Route 2 (blau): Von der Oder zum Westkreuz

Im Rahmen des Projektes: „Bausteine für Fußverkehrsstrategien“ wurde vom FUSS e.V. für die insgesamt etwa 4,2 Kilometer lange Strecke ein beidseitiger Fußverkehrscheck im Format „Blitzlicht“⁴ durchgeführt, der im Folgenden dokumentiert wird. Darüber hinaus wurde für die ca. 1,5 Kilometer lange Teilstrecke von der Oderpromenade bis zum Eingang des Kleistparks eine Gruppen-Begehung im Format „Wetterleuchten“⁵ mit sechs Vertreterinnen und Vertretern der Verwaltung und des Tourismus durchgeführt. Die Gesprächsergebnisse über zehn beispielhaft ausgesuchte Orte wurden unter den entsprechenden Empfehlungen (Fotos 1 bis 64) in kursiv und in blauer Schrift unter dem Stichwort „Gruppen-Begehung“ hinzugefügt. Selbstverständlich müssten einzelne Straßenabschnitte und Querungsstellen noch einmal intensiver untersucht werden. Ein Lichtsignalanlagen-Check war aufgrund der umfangreicheren Netzbetrachtung in Frankfurt(Oder) im Rahmen des Projektes zeitlich nicht möglich.

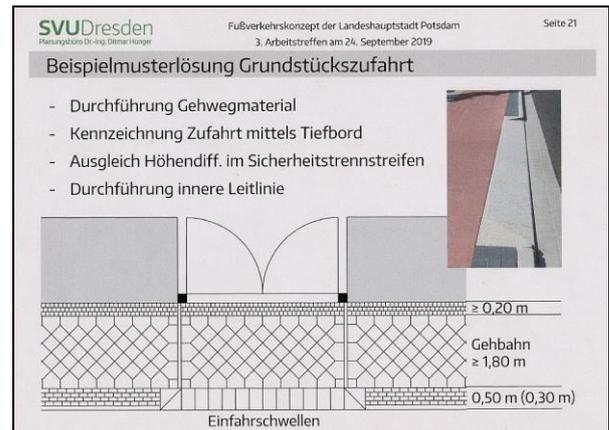
- 5 Leider schon weniger vorbildlich ist die Werkausfahrt des Museums ein paar Schritte weiter, wo die barrierefreie Nutzung des Gehweges für sicherlich nicht allzu viele Fahrzeuge am Tag aufgehoben wird. Immerhin keine konische Ausbildung aber dennoch ein z.B. für Rollatoren zu holpriges Großsteinpflaster und somit nicht regelkonform.

- **Empfehlung:**
„Gehwegüberfahrten [und Grundstückszufahrten] sollten in Längsrichtung möglichst nicht durch Absenkungen, Borde und Materialwechsel unterbrochen werden.“⁷

*Bei der Gruppen-Begehung herrschte Einigkeit darüber, dass **Grundstückszufahrten über Gehwege** zukünftig in Frankfurt (Oder) für den Fußverkehr für die Barrierefreiheit keine Querschräge und keine Borde*

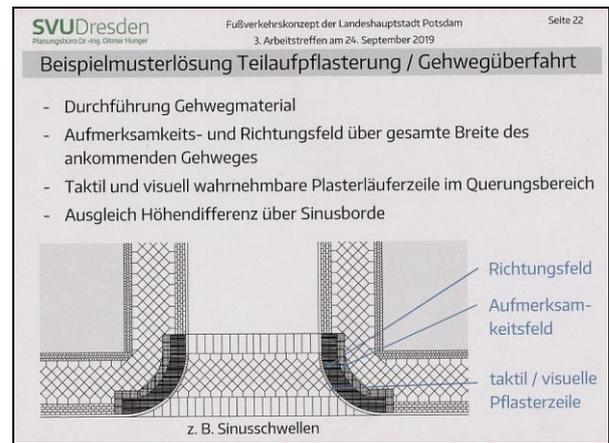
- 16 Auf der nördlichen Straßenseite ist der Übergang über die Große Oderstraße nicht barrierefrei ausgebildet worden. Der Bodenbelag mit der kurz vor der Kreuzung unterbrochenen Wegeführung durch Natursteinplatten und dem Großsteinpflaster im Übergangsbereich ist in dieser Form nicht nachvollziehbar. So würde man das sicher heute nicht mehr ausbilden.

- 17
- **Empfehlung:**
„Soll ein Höhenunterschied vermieden werden und haben Fußgänger Vorrang gegenüber Fahrzeugen, sollten Gehwegüberfahrten ausgebildet werden.“⁴⁹ Der Übergang könnte so wie z.B. in der Modellstadt Rendsburg umgestaltet werden, zumal es sich ja hier um eine prioritäre Fußverkehrsachse handeln soll.

Dieser Vorschlag für die **Querung einer Nebenstraße** wurde bei der Gruppen-Begehung einhellig begrüßt mit dem Zusatz, dass dann die **mittleren Gehwegplatten durchgeführt werden sollten**.¹⁰

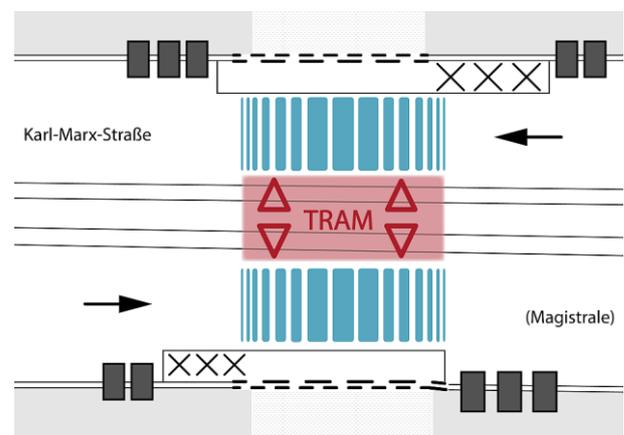
- 27 Das ist z.B. in Duisburg am Opernplatz mit immerhin ca. 13.000 Kfz pro Tag mit einer angehobenen Fahrbahn und einem verkehrsberuhigten Geschäftsbereich¹³ erfolgreich umgesetzt worden (Foto) oder auch z.B. als „Berliner Begegnungszone“ in der Maaßenstraße in Berlin-Schöneberg.

*Bei diesem Beispiel für die **Querung der Magistrale** gab es Im Rahmen der Diskussion bei der Gruppenbegehung eine Gegenstimme bei der Frage der einheitlich durchzuziehenden Pflasterung und die einmütige Zustimmung für vorgezogene Seitenräume. Zum Zeitpunkt der Begehung war der Übergang nicht zugeparkt, aber es befand sich in Blickrichtung zum Fahrzeugverkehr auf der Ostseite ein abgestelltes sogenanntes „Sport- und Nutzfahrzeug“ (SUV). Dadurch war auch für die erwachsenen Beteiligten kein Blickkontakt von der Bordsteinkante aus möglich. Unerwartet gab es auch eine volle Zustimmung zum Vorschlag der blauen Längsstreifen mit der zusätzlichen Prüfbite der Zulässigkeit durch eine Person.*

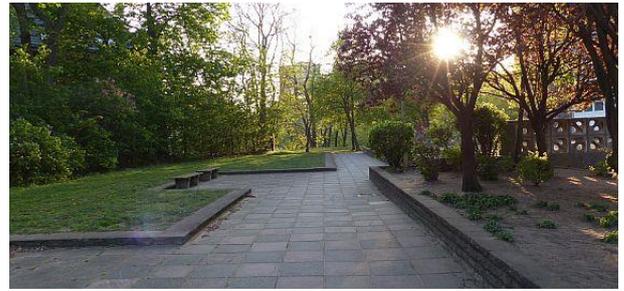
Hier müssen unbedingt Wegweisungen angebracht werden, wenn die Route als Fußweghaupttroute ausgewiesen werden soll...

- 47 ... denn die Hauptwegführung ist keinesfalls eindeutig.

Bei der Gruppen-Begehung herrschte Einigkeit darüber, dass dieser Weg eine deutliche Wegweisung erhalten müsste. Eine Person empfahl zusätzlich eine durchgehend einheitlichere Pflasterung.

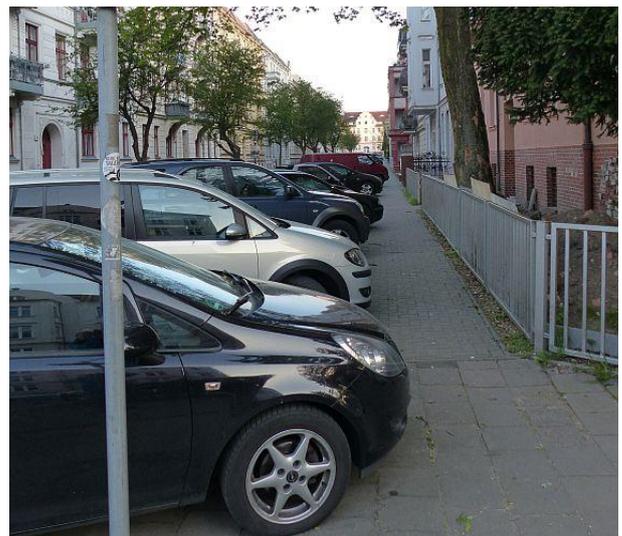
- 73 Der Übergang über die Lessingstraße ist derzeit nicht barrierefrei.

- **Empfehlungen:**

- a) Hier wäre sicher eine Gehwegüberfahrt angemessen (vgl. Foto 17 und Empfehlung zu 40b).
- b) Darüber hinaus sollte überprüft werden, ob die durch den Parkstreifen verbleibende Gehwegbreite regelgerecht ist.²³
